SUPPLERENDE HØRING

Forslag om ændring af tillæg nr. 4 til lokalplan nr. 432 'Carlsberg II' med tilhørende forslag til kommuneplantillæg

**Forslag til tillæg nr. 4 til lokalplan nr. 432 Carlsberg II med
kommuneplantillæg - supplerende høring**

I bestemmelsen henvises til byggefeltet og etageantal på tegning 12A. Denne er revideret således, at byggefelt og etageantal ændres mod Rahbeks Allé.

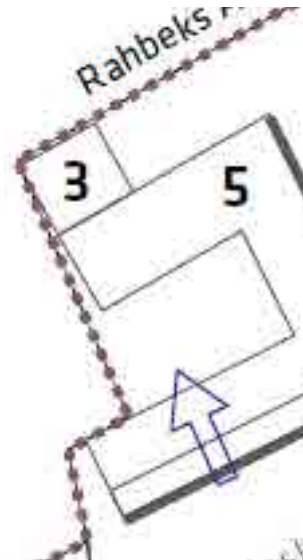
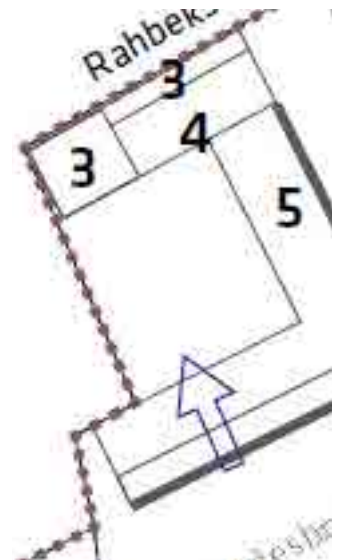
Udsnit af tegning 12A efter.
Byggefelt udvides og etageantal ændres mod Rahbeks Allé

Tegning 1 Lokalplanområdets afgrænsning (revideret)

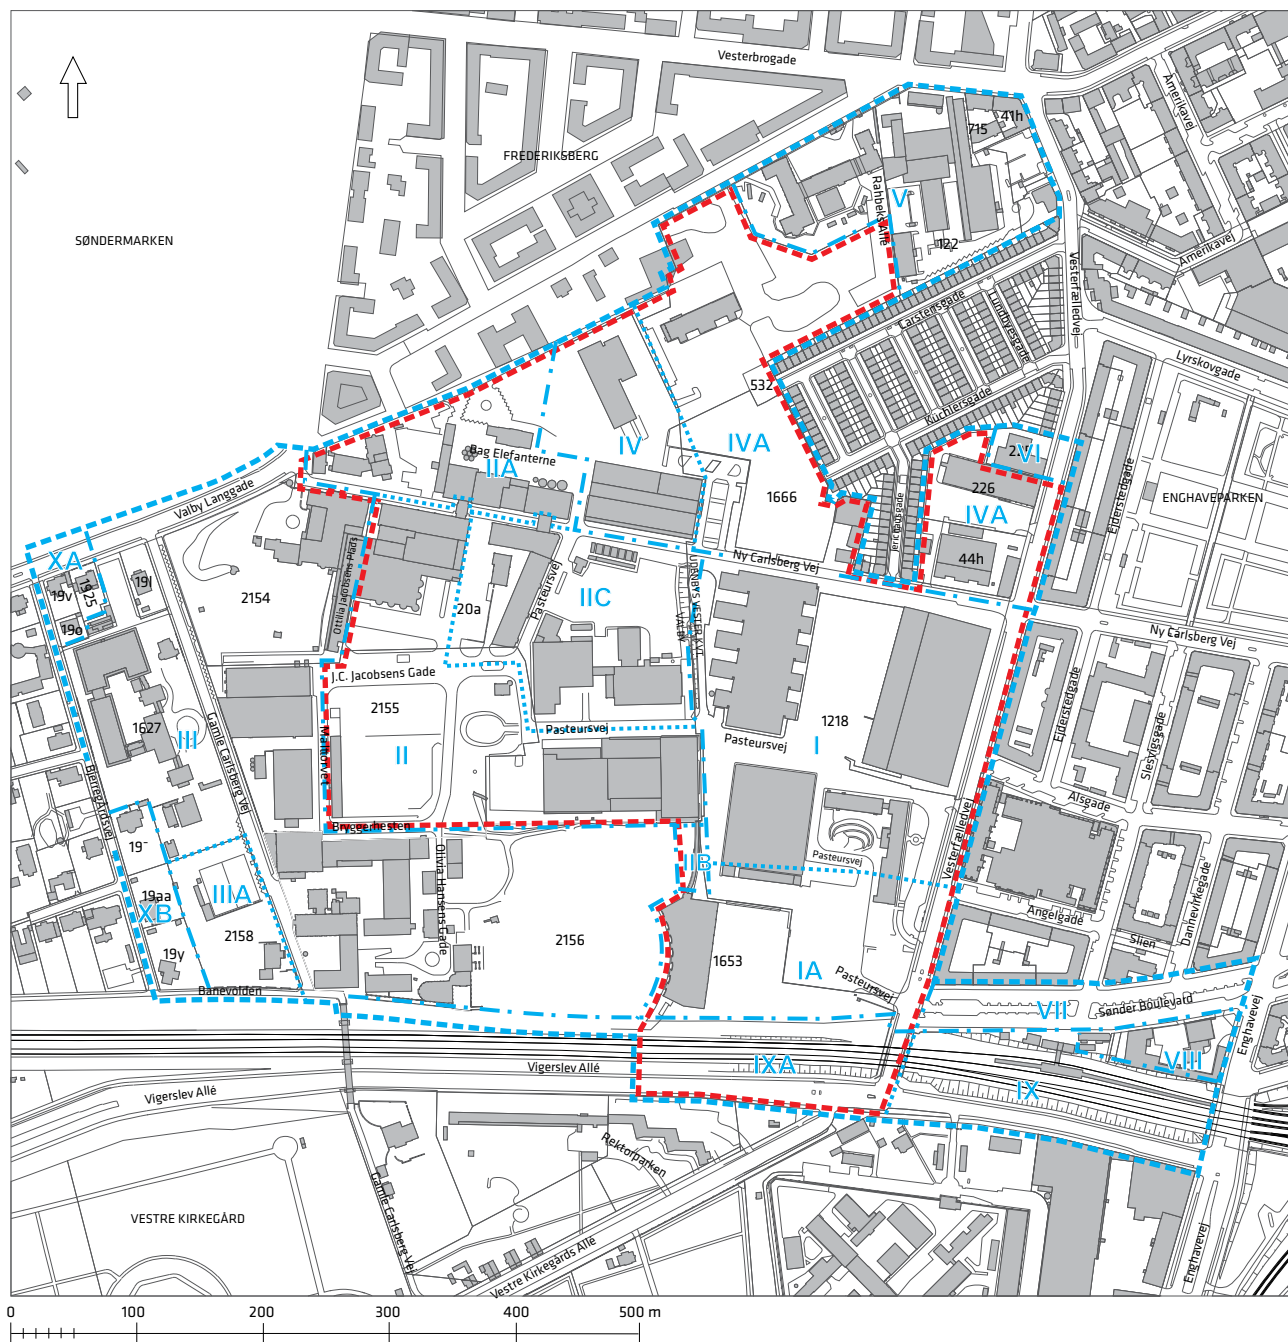
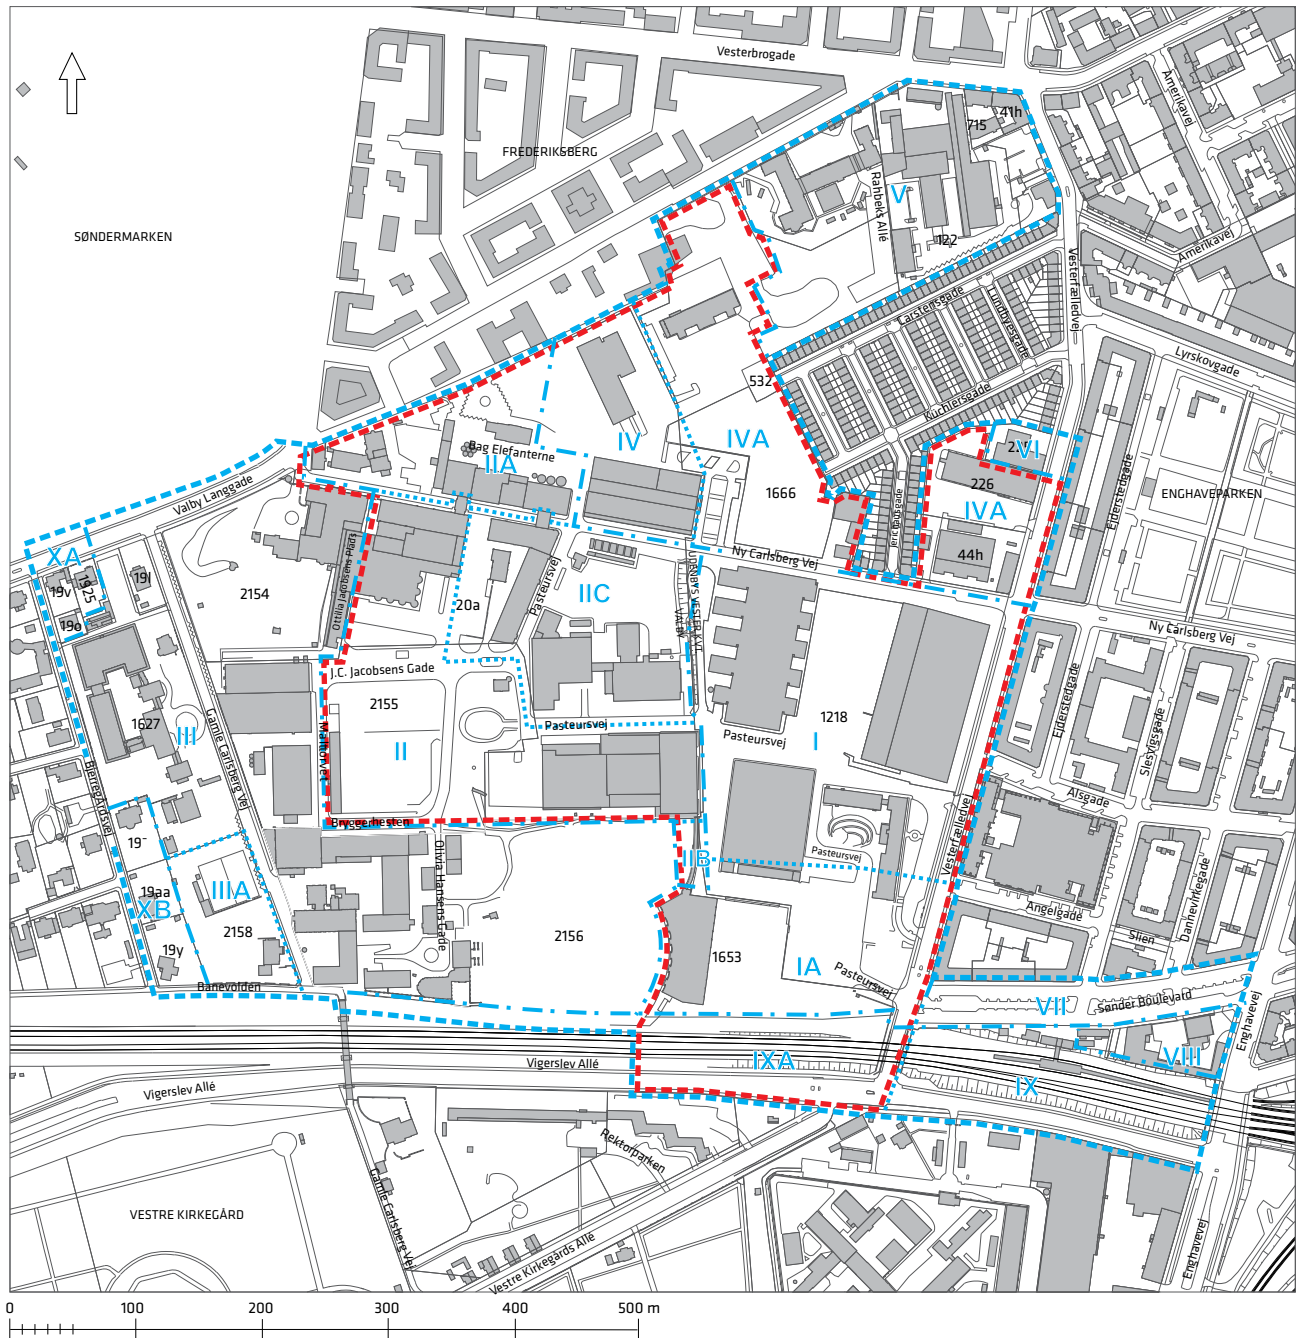
Afgrænsningen af området ændres i det nord-vestlige område mod Kgs. Bryghus som vist på s. 4-5.
